**AVIS RELATIF À LA PROTECTION
CONTRE LES EVENTUELS EFFETS NOCIFS ET NUISANCES
PROVOQUÉS PAR LES RAYONNEMENTS NON IONISANTS
GÉNÉRÉS PAR DES ANTENNES ÉMETTRICES STATIONNAIRES**

Commune : SERAING - Exploitant : TELENET GROUP

Référence exploitant : LG2421M

Rapport n° 1095 / 2024

Figure 1 : Vue en plan des lieux de séjour et des points de contrôle

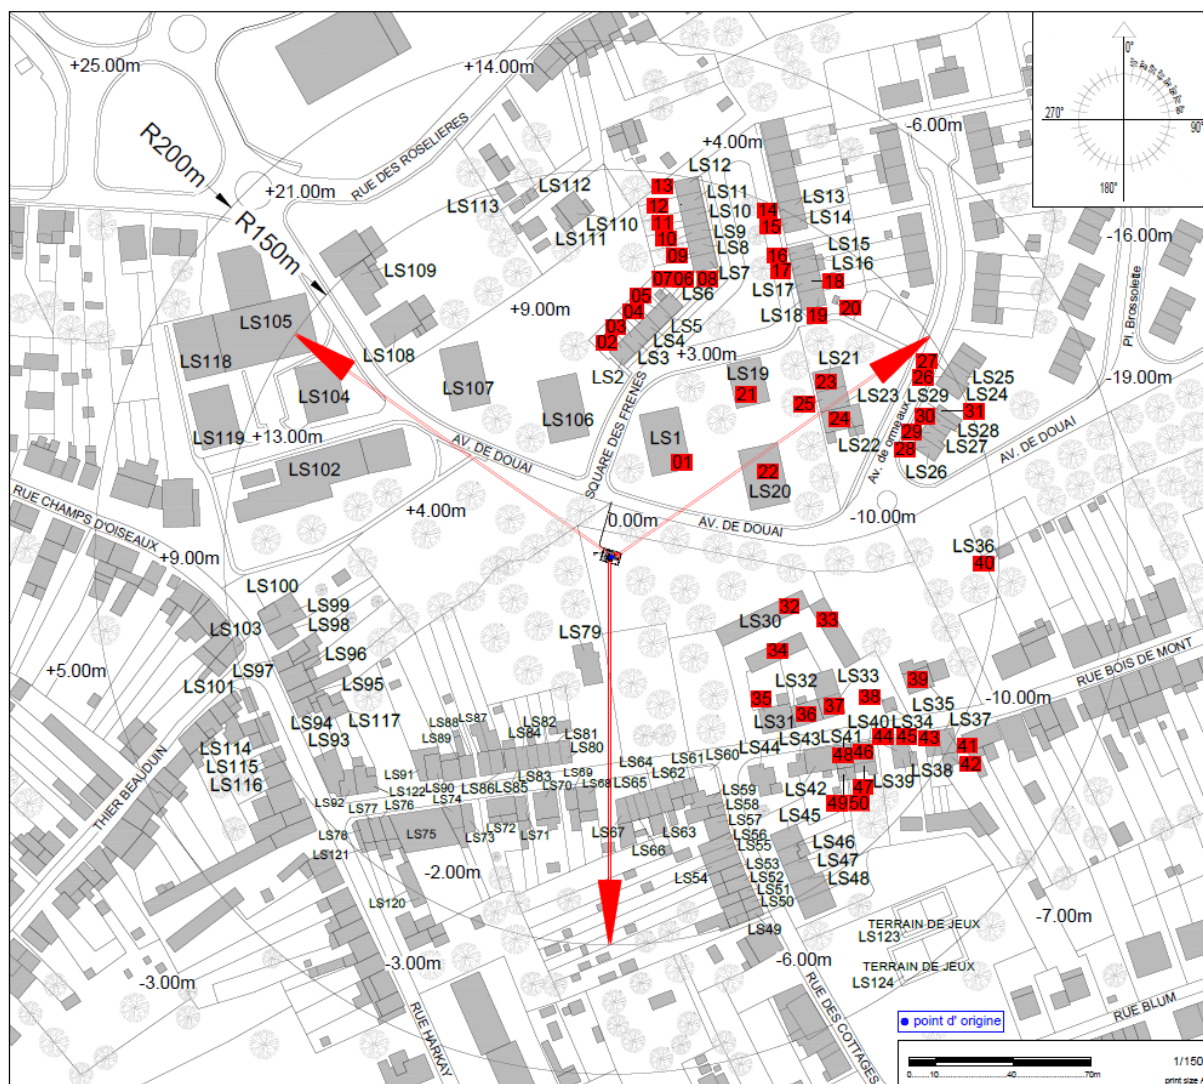
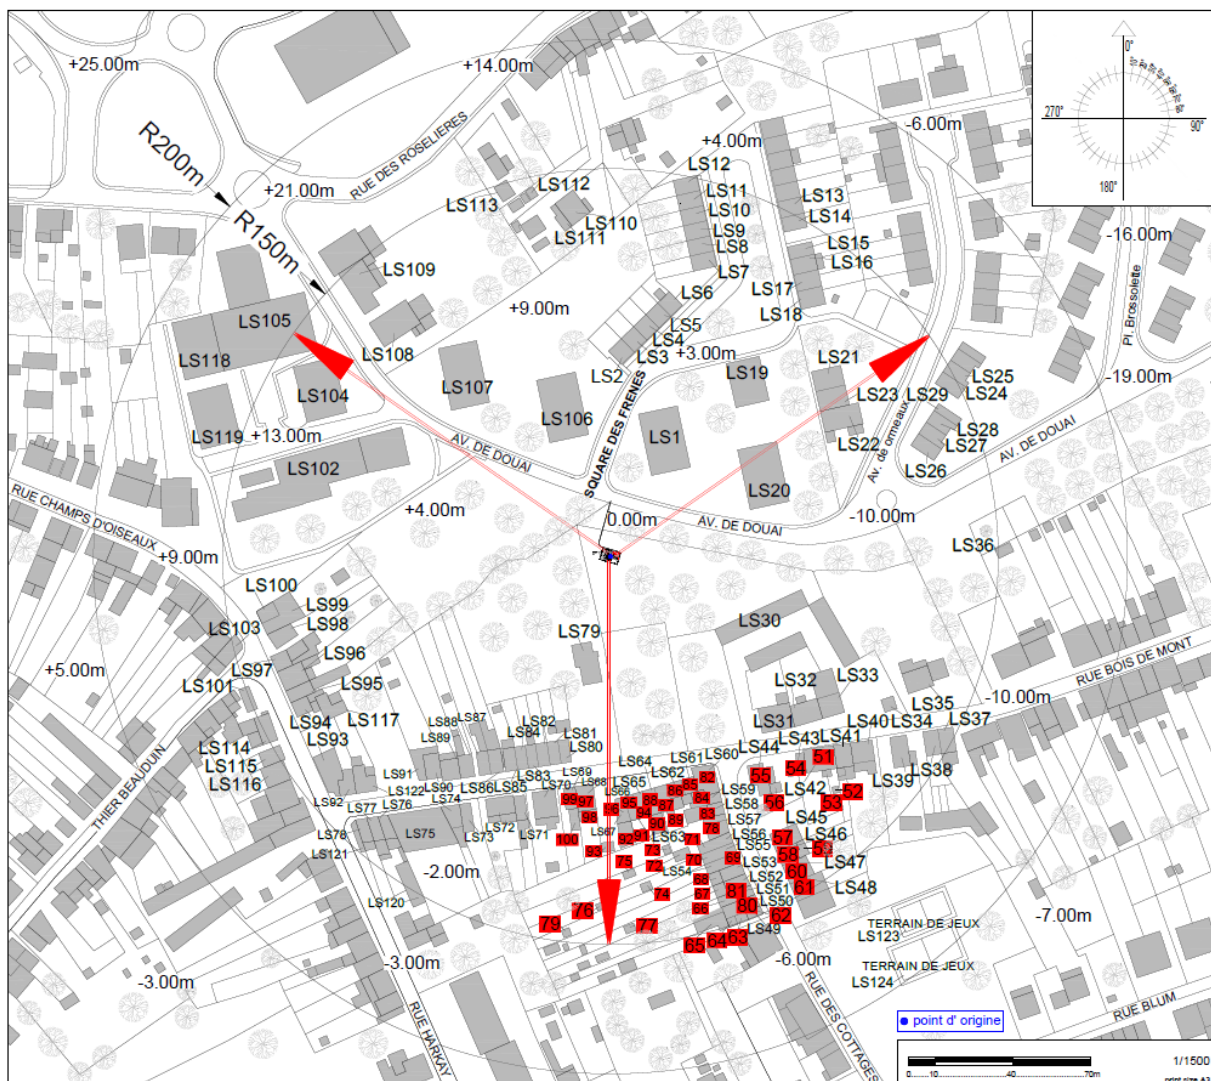
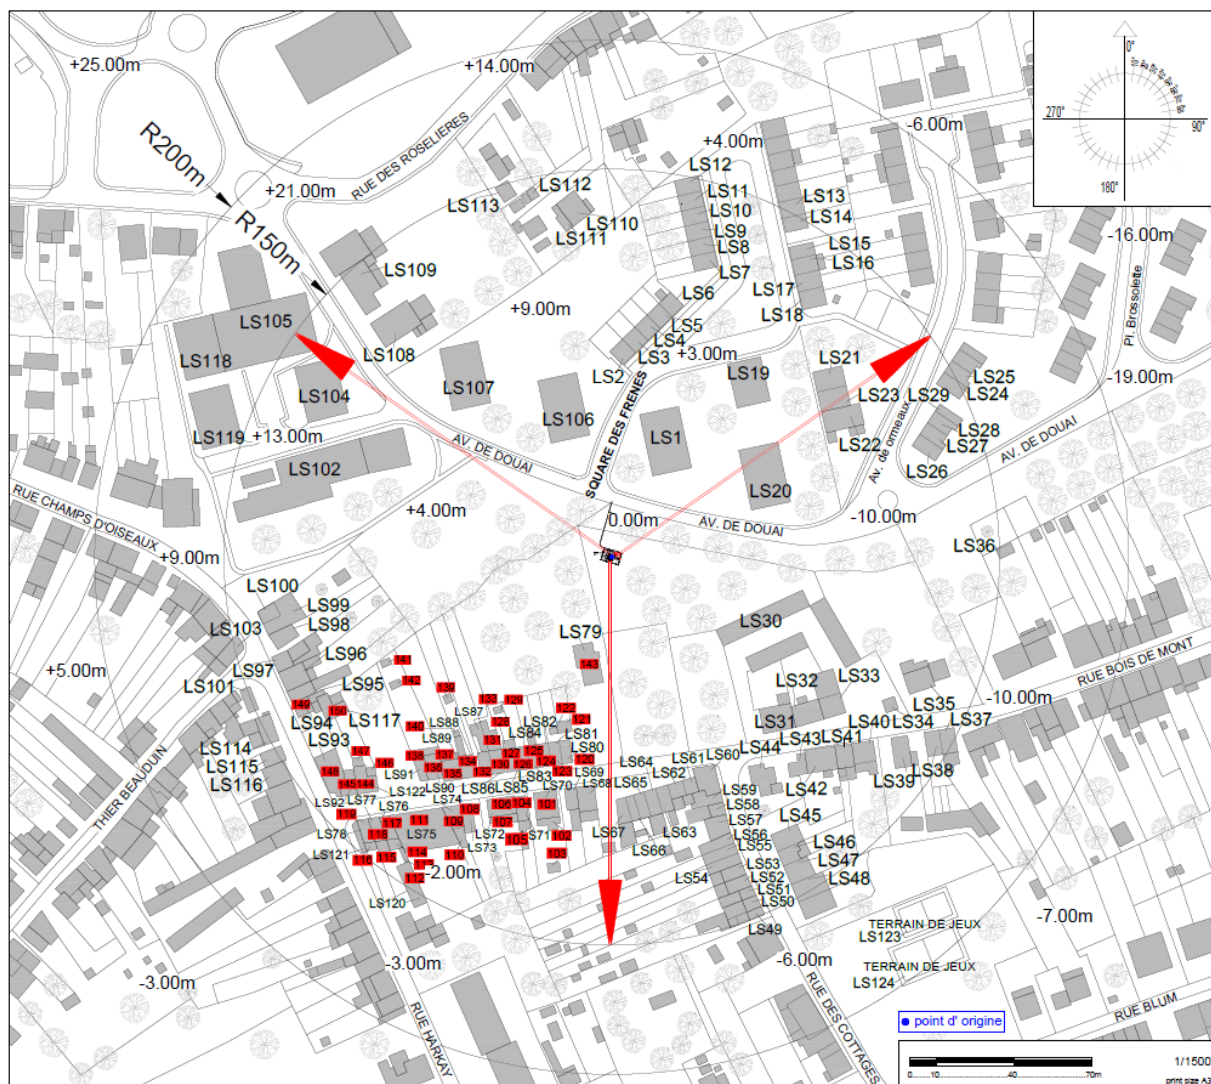
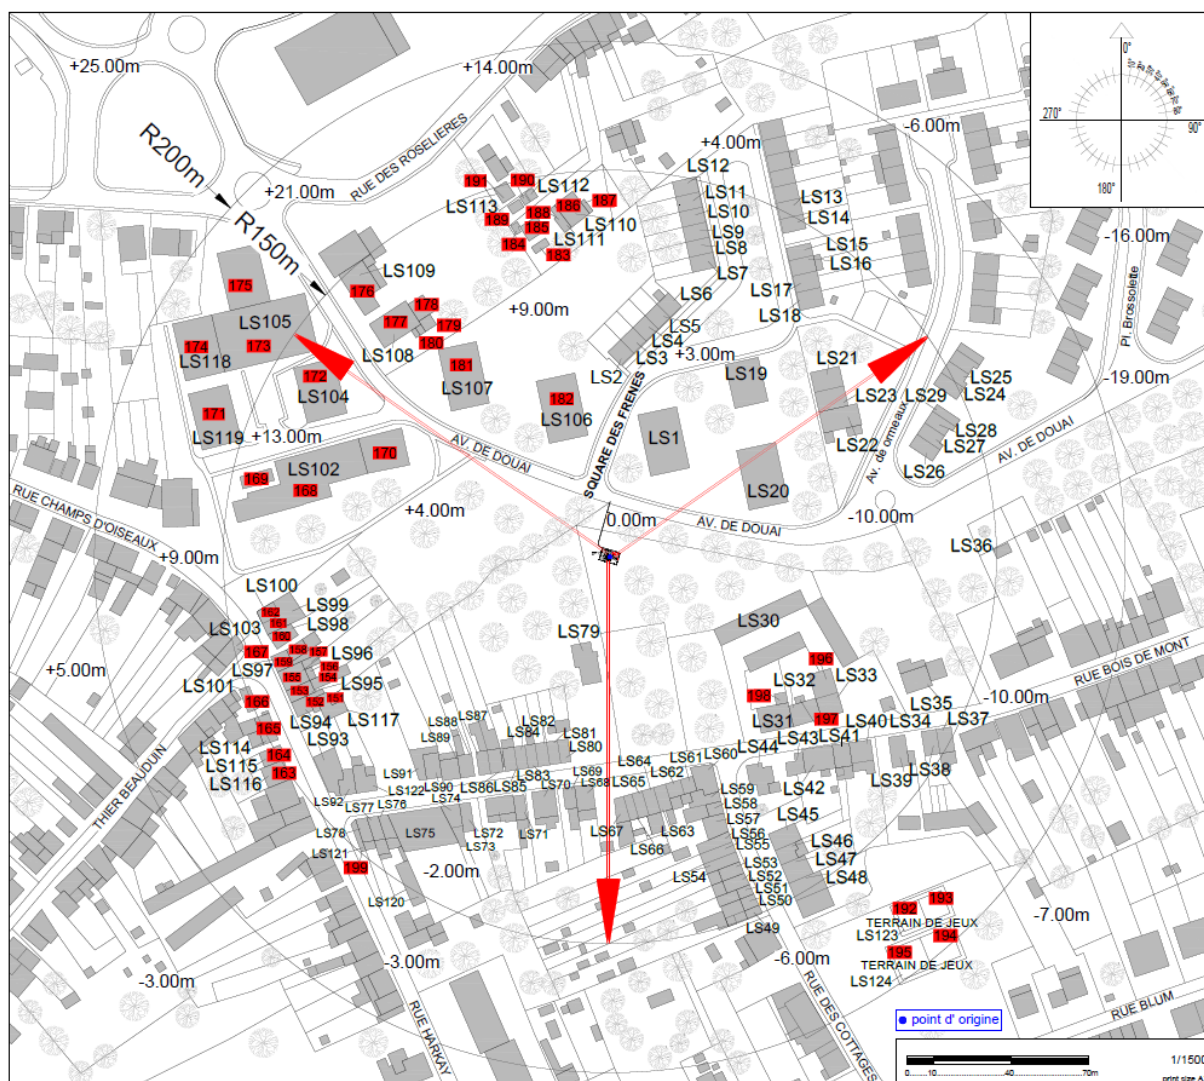
- le numéro du point de contrôle repris sur un des plans de la figure 1;
- le numéro du LS dans lequel se trouve le point de contrôle de la 1^{ère} colonne ;
- l'atténuation d'obstacle prise en compte pour le calcul de l'indice d'exposition dans le LS ;
- le résultat du calcul de l'indice d'exposition.

N° point de contrôle	LS	Atténuation (dB)	Indice d'exposition relatif à la limite par installation IE_i
203	LS106	3,0	0,989
97	LS68	3,0	0,872
99	LS69	3,0	0,833
21	LS19	3,0	0,829
202	LS106	3,0	0,798
95	LS65	3,0	0,797
96	LS66	3,0	0,774
206	LS106	3,0	0,737
201	LS106	3,0	0,726
87	LS63	3,0	0,716
204	LS106	3,0	0,714
88	LS64	3,0	0,694
98	LS68	3,0	0,657
94	LS65	3,0	0,655
100	LS69	3,0	0,654
104	LS71	3,0	0,629
205	LS106	3,0	0,611
130	LS86	3,0	0,591
132	LS87	3,0	0,585
101	LS70	3,0	0,577
182	LS106	3,0	0,576
126	LS84	3,0	0,573
123	LS81	3,0	0,566
106	LS72	3,0	0,554
125	LS83	3,0	0,544
83	LS58	3,0	0,542
124	LS82	3,0	0,542
84	LS59	3,0	0,536
120	LS80	3,0	0,527
127	LS85	3,0	0,526
93	LS66	3,0	0,525
107	LS72	3,0	0,517
91	LS65	3,0	0,502
92	LS66	3,0	0,495
103	LS70	3,0	0,485

En ce qui concerne les antennes de l'installation mentionnées dans le tableau 1, la distance maximale à laquelle la limite pourrait être atteinte, à l'extérieur, est égale à 131,8 m. S'il n'y a pas de LS à une distance inférieure, les antennes respectent forcément la limite d'immission.

Dans le cas des LS situés à l'intérieur des bâtiments, une atténuation d'obstacle est prise en compte et il en résulte que la distance maximale à laquelle la limite pourrait être atteinte se réduit à 93,3 m.

Figure 2 : Vue en plan des installations d'antennes dans un rayon de 300 mètres autour de l'installation faisant l'objet de la demande d'avis

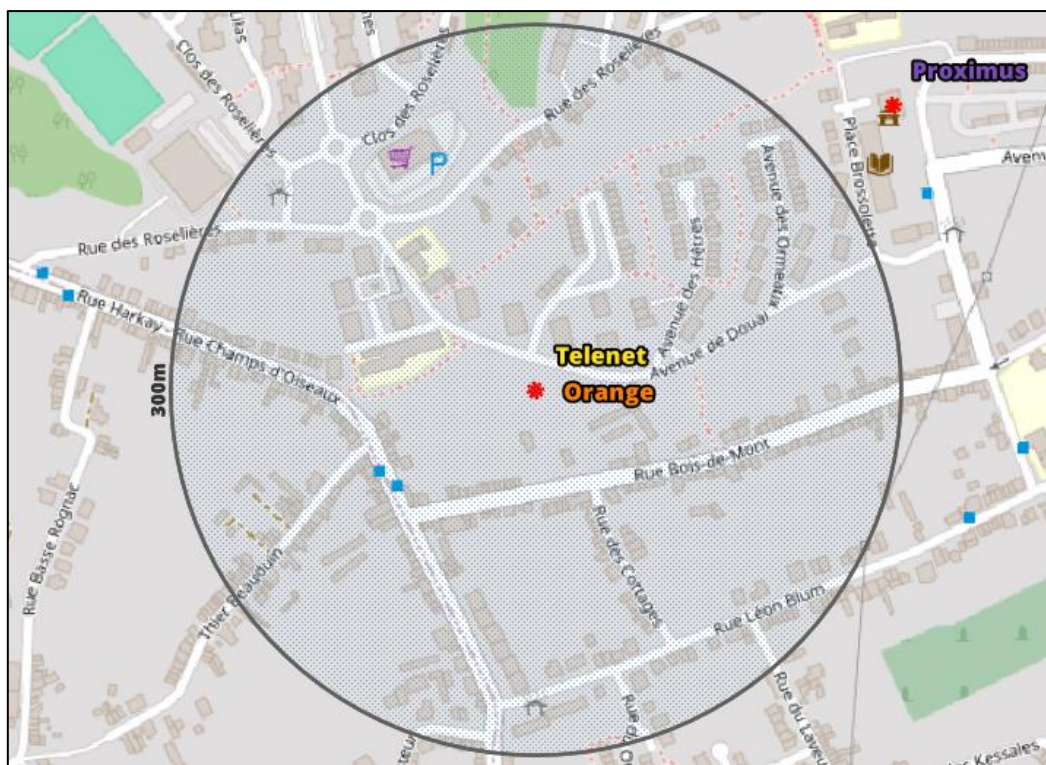
Le plan en projection verticale de la figure 2 indique la localisation des installations d'antennes émettrices stationnaires visées par le décret et situées dans un rayon de 300 mètres autour de l'installation référencée dans le paragraphe 2 et localisée au centre du cercle. Les données de localisation de ces antennes et les avis correspondant sont accessibles via le cadastre en ligne des antennes émettrices stationnaires⁶. Les installations prises en compte dans l'évaluation du respect de la limite cumulative sont les installations d'antennes émettrices déclarées en service par l'exploitant à la date du présent avis, à l'exception de l'installation référencée dans le paragraphe 2 et éventuellement d'autres installations ayant fait l'objet d'une demande d'avis à la même date et qui sont situées à l'intérieur de la zone de 300 mètres de rayon.

- a) il y a au plus 4 installations d'antennes émettrices stationnaires présentes dans la zone d'évaluation de 300 mètres de rayon représentée dans la figure 2, y inclus l'installation référencée dans le paragraphe 2 : la limite cumulative définie à l'article 4, §2 du décret est nécessairement respectée dans les lieux de séjour à l'intérieur de la zone d'évaluation de 300 mètres de rayon ;

- b) il y a exactement 5 installations d'antennes émettrices stationnaires présentes dans la zone d'évaluation de 300 mètres de rayon représentée dans la figure 2, y inclus l'installation référencée dans le paragraphe 2 et il existe, pour 3 ou 4 de ces installations, un avis attestant le respect de la limite abrogée de 3 V/m : la limite cumulative définie à l'article 4, §2 du décret est nécessairement respectée dans les lieux de séjour à l'intérieur de la zone d'évaluation de 300 mètres de rayon ;

- c) dans tous les autres cas, il a été vérifié que la limite cumulative définie à l'article 4, §2 du décret n'est pas dépassée dans les lieux de séjour sur base du nombre d'installations localisées dans la zone d'évaluation de 300 mètres de rayon représentée dans la figure 2, de leur localisation ainsi que des données inscrites dans la figure 1 et au paragraphe 4 du présent avis et dans les avis attestant le respect de la limite par installation ou de la limite abrogée de 3 V/m relatifs aux autres installations reprises dans la figure 2.

Compte tenu des considérations ci-dessus, il apparaît que l'intensité du rayonnement électromagnétique généré, dans les lieux de séjour situés dans un rayon de 300 mètres autour de l'installation référencée dans le paragraphe 2, par l'ensemble des antennes émettrices stationnaires de l'ensemble des exploitants du même site d'antennes émettrices stationnaires respecte la limite fixée à l'article 4, § 2 du décret.
